改善箇所説明図

不具合の内容

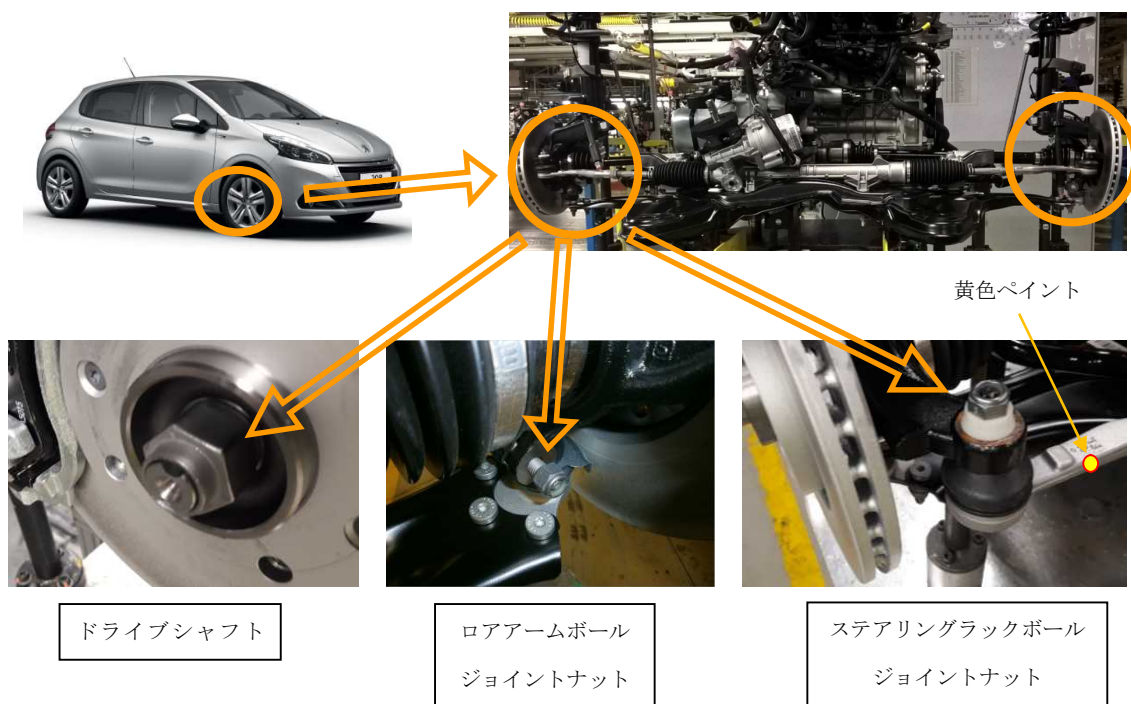
- ①前輪のリアアームボールジョイントナット及びステアリングラックボールジョイントナットにおいて、締め付け作業が不適切なため、締め付けトルクが不足しているものがある。そのため、走行振動等により当該ナットが緩み、最悪の場合、ナットが外れてハンドル操作ができなくなるおそれがある。
- ②フロントドライブシャフトの取付ナットにおいて、カシメ作業指示が不適切なためカシメが行われていないものがある。そのため、走行振動等により当該ナットが緩み、最悪の場合、異音が発生するおそれがある。

- ①全車両、当該ナットを規定のトルクで締め付ける。
- ②全車両、当該カシメを点検し、カシメがない場合はナットを規定トルクで締め付け後、カシメ処理を行う。

ステアリングラックボールジョイント助手席側に黄色のペイントでマーキングします。
